## FORMULARIO No. 13

### DOCUMENTO DE RESPUESTAS A OBSERVACIONES PRESENTADAS DENTRO DEL PROCESO DE SELECCIÓN SIMPLIFICADA No 28 de 2021 CUYO OBJETO ES “REALIZAR LA CONSTRUCCIÓN DEL NUEVO EDIFICIO MANZANA 6, DEL POLÍGONO 1, DEL PROYECTO MINISTERIOS, BAJO LA MODALIDAD DE PRECIOS UNITARIOS FIJOS SIN FÓRMULA DE REAJUSTE”

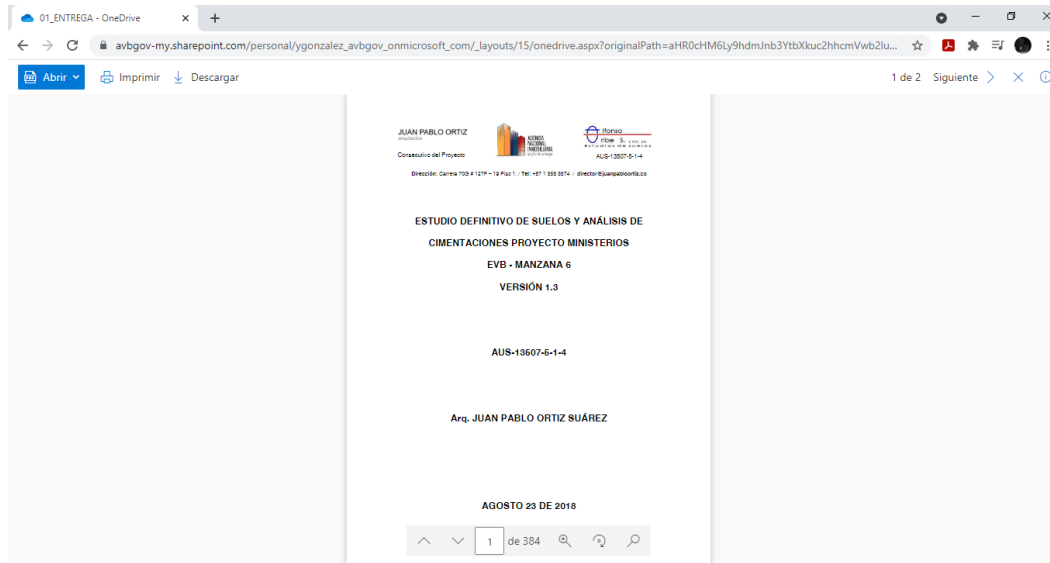
*Solicitamos nuevamente el estudio de suelos debido a que el suministrado por la Fiduciaria Colpatría presenta error y no permite abrirlo, al igual ocurre con el anexo de especificaciones detalladas.*

**EI PATRIMONIO AUTÓNOMO FC – PROYECTO MINISTERIOS** se permite informar una vez realizada la respectiva verificación, se confirma que el documento solicitado es posible visualizarlo en el enlace correspondiente al numeral 11. ESPECIFICACIONES TÉCNICAS, tal como se muestra a continuación.

De igual manera en caso de no poder visualizarlo por medio del enlace, se sugiere al postulante descargar la información correspondiente en caso de ser necesario para su correcto estudio.
